INFORME DE AUDITORÍA TÉCNICA EXTERNA

CONSERVACIÓN VIAL DE LA ZONA DE HEREDIA Y ALAJUELA

LPCO-14-01

octubre de 2003

Grandes áreas de bacheo contiguo a zonas que no van a ser reparadas

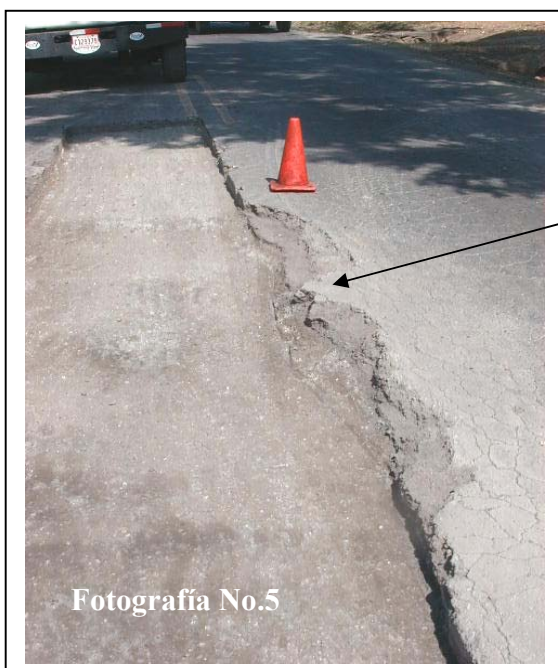
c) Consecuencias: Si las áreas de bacheo no son definidas y marcadas por la ingeniería de proyecto se incumple lo establecido en el contrato y en el cartel de licitación, es obligación acatar los procedimientos establecidos por el cartel con el fin de evitar que se destinen recursos del Estado a reparar zonas que no representan una verdadera necesidad en la ruta.

Nótese el deterioro de la zona adyacente al bache de la fotografía anterior. Se observan también bacheos provisionales que no son eliminados. Se colocó una sobrecapa delgada sobre toda la sección. No existe congruencia en el criterio de selección de las zonas de bacheo.

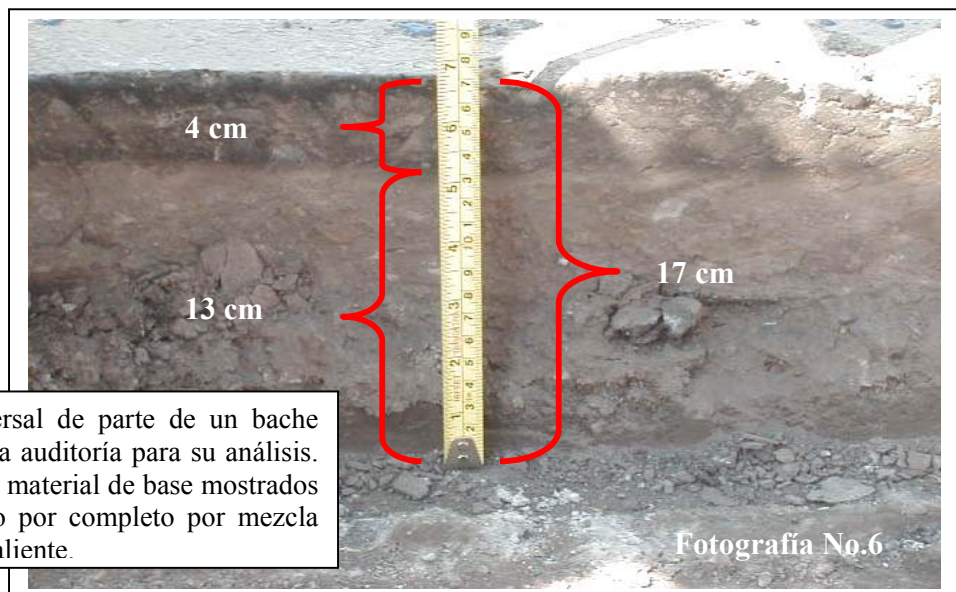
El acabado del corte mostrado en la fotografía demuestra que el criterio utilizado por la ingeniería de proyecto no es el adecuado de acuerdo con lo definido en el renglón M41-(A) del cartel.

- c) Consecuencias:** Se incumple con lo definido en el cartel y al no realizar todas las actividades que involucra un bacheo no se garantiza la durabilidad de los trabajos de conservación y se paga el mismo precio por una actividad que no es realizada de acuerdo a lo especificado. El acabado final de los baches debe ser tal que no se generen zonas de falla, donde exista el suficiente confinamiento de la mezcla como para asegurar una buena densidad y que no se reflejaran los daños a la sobrecapa que se construya sobre ellos. La superficie donde se realizaban los trabajos de bacheo el día de la visita presentaba tal nivel de deterioro que la condición general de los baches observados era tal y como se presenta en las fotografías 3, 4 y 5 las cuales pertenecen al mismo bache.

Ausencia de identificación y fecha de extracción de los núcleos extraídos por el contratista para el autocontrol

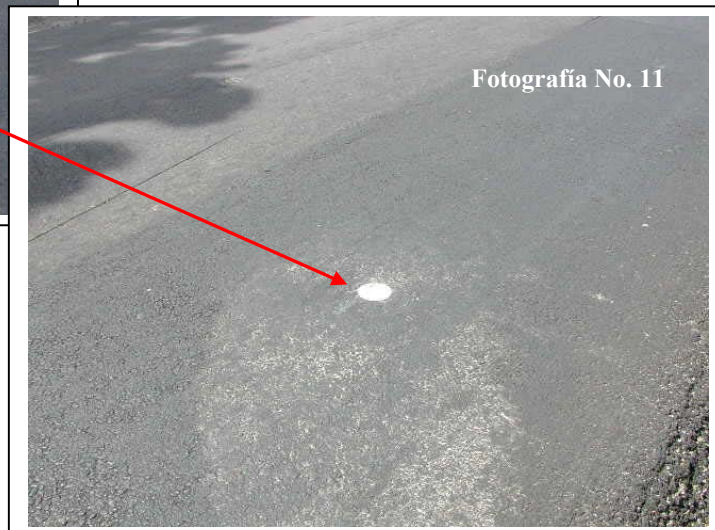
- a) **Obligación contractual:** De acuerdo con el apartado 4.2.2.3 Especificaciones Especiales de Conservación Vial, página 145. : “ c. Todos los muestreos del autocontrol de la mezcla asfáltica compactada en el sitio deberán quedar debidamente identificados (utilizando una adecuada numeración y pintura para carreteras), exactamente en los sitios donde fueron extraídos los núcleos, para que la Administración proceda a extraer los núcleos de la verificación y los testigos, en sitios adyacentes a los muestreados por el Contratista”.
- b) **Evidencia detectada:** En el recorrido realizado por esta ruta se identifican puntos en los cuales se realizaron extracciones de núcleos, en estos lugares no hay identificación del punto de muestreo (número de núcleo, estacionamiento y fecha). Ver fotografías No. 10 y No.11.

- c) **Consecuencia:** Al no estar debidamente identificados los núcleos extraídos en el campo la Administración puede tener problemas para lograr la comprobación necesaria de estos muestreos y que le permitirán a la ingeniería de proyecto controlar el cumplimiento de este requerimiento de autocontrol y su posterior verificación de la calidad de la mezcla colocada.

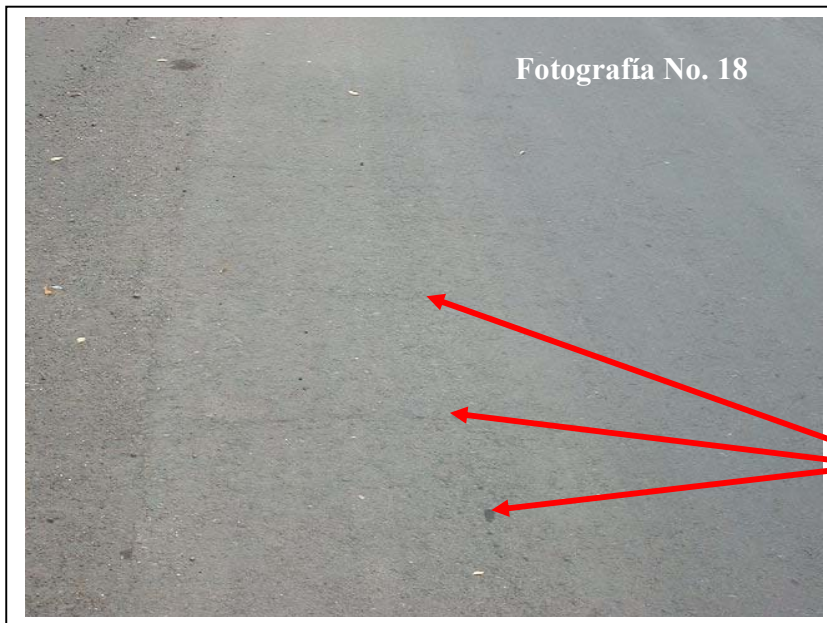
con una sobrecapa de 5 cm de espesor. La visita de inspección realizada por la auditoría fue realizada 6 meses después (ver tabla No.3) y se detectan inicios de deterioro en la nueva carpeta (ver fotografías adjuntas). Las grietas de 2 a 3 cm son el umbral de aviso de que se requiere reparación en la vía.

Esta fotografía presenta el inicio de un patrón de falla en un punto ubicado en el entronque de la Ruta 1 con la Ruta No.3 en Alajuela. Nótese la presencia de grietas transversales de consideración en la misma ruta.

Gráfico No.1: Comparación de resultados de porcentaje de vacíos.

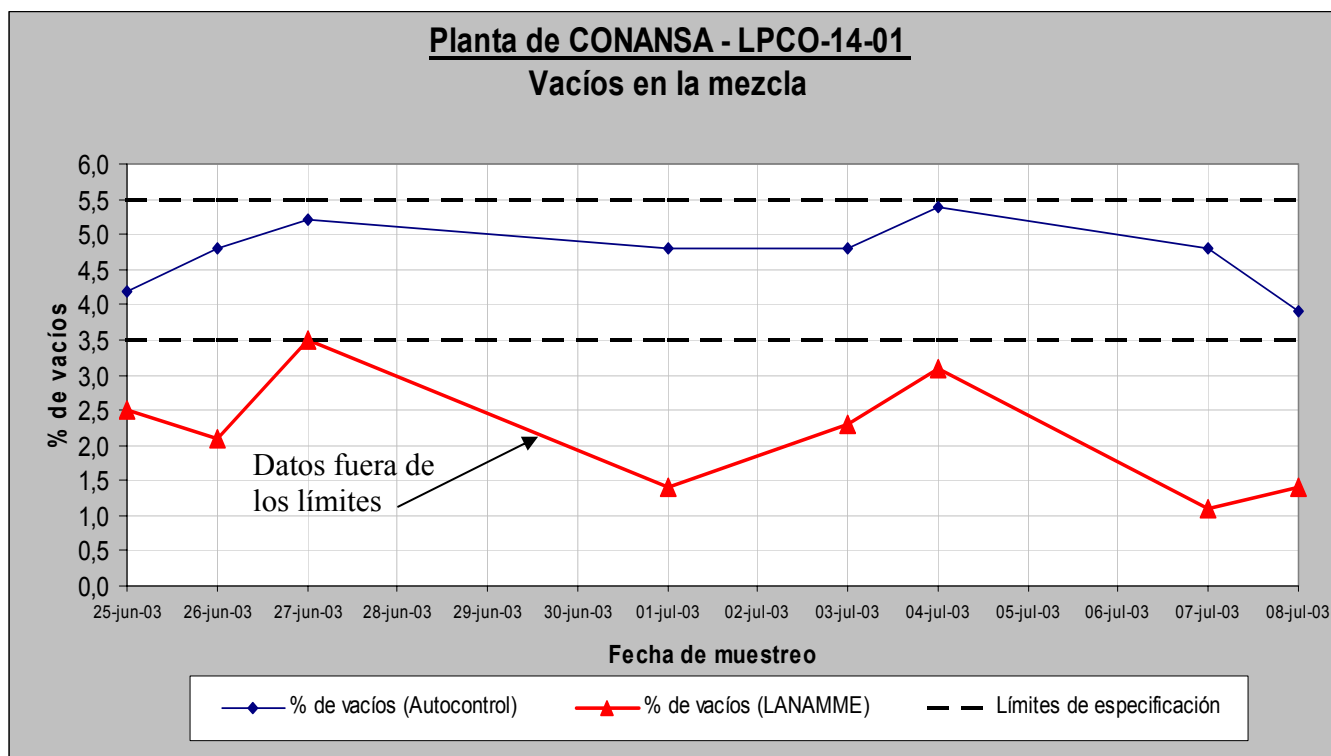
Los resultado presentados en la tabla anterior nuevamente reflejan un incumplimiento en el parámetro de porcentaje de vacíos en la mezcla, lo cual concuerda con los resultados del análisis del diseño de mezcla presentado

- a) **Hallazgo de la auditoría:** Las modificaciones realizadas a las especificaciones (vacíos de 3-5% a 3.5-5.5%) no están sustentadas en estudios formales que las validen. Cambios de este tipo en especificaciones deben respaldarse con estudios hechos en el país ya que se encuentran ligadas a cambios en los pagos que pueden beneficiar o perjudicar al Estado al afectar la calidad de la mezcla colocada.
- b) **Consecuencias:** Las consecuencias de modificar una especificación sin respaldarse con estudios formales realizados en el país es una disminución en la confiabilidad de los resultados obtenidos, ya que nada garantiza que una mezcla que cumpla con estas nuevas “especificaciones” resulte ser una mezcla de primera calidad.

Torre de dosificación y mezclado. Obsérvese los problemas de fuga de polvo en los diversos componentes de la planta.

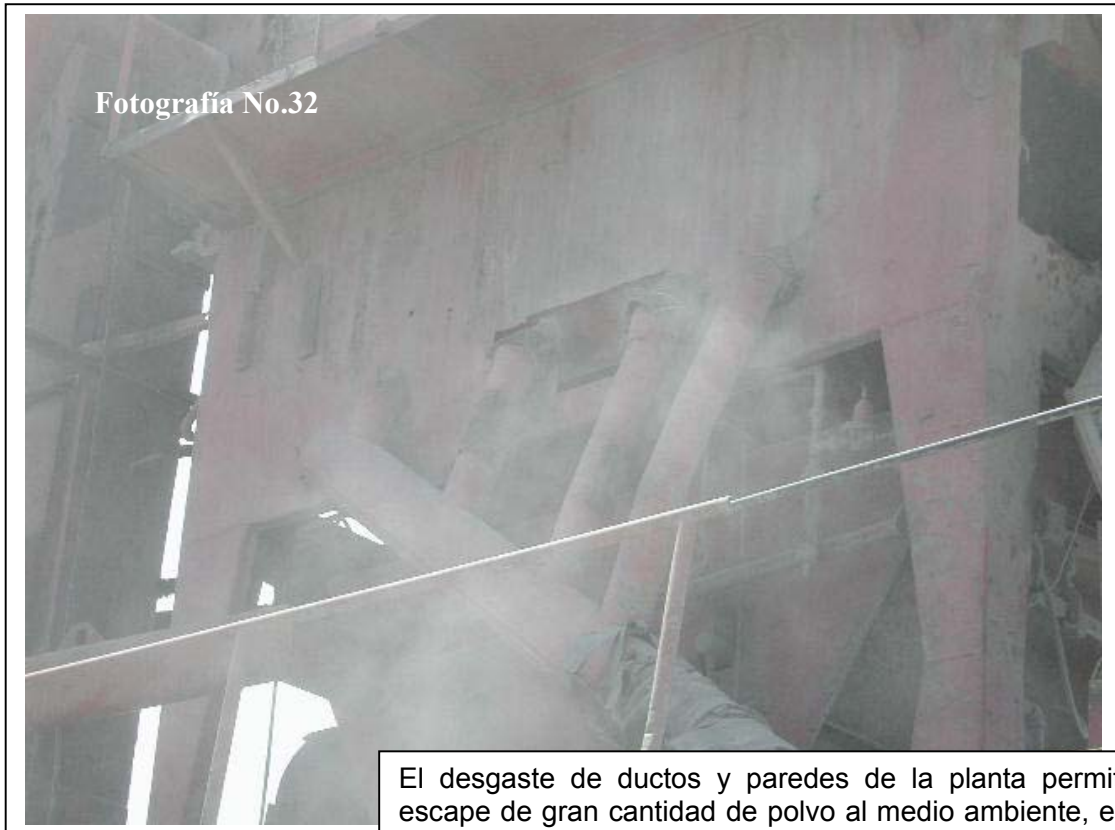
Observación : Uno de los más serios problemas de operación de esta planta se origina por la fuga continua de polvo al medio ambiente, este tipo de fugas denominado es polvo fugitivo. Para una planta de bache como esta las fuentes que originan polvo fugitivo son el elevador de agregados, el compartimiento de tamizado y la zona de mezclado o amasadero. Las fotografías siguientes muestran algunos de los componentes que presentan este problema de fugas al medio ambiente.

La mayoría de los componentes de la planta presentan niveles de deterioro y desgaste severo que originan este problema.

El desgaste de ductos y paredes de la planta permiten escape de gran cantidad de polvo al medio ambiente, esta situación se origina por el desgaste propio de una planta cuya vida útil ha sido superada
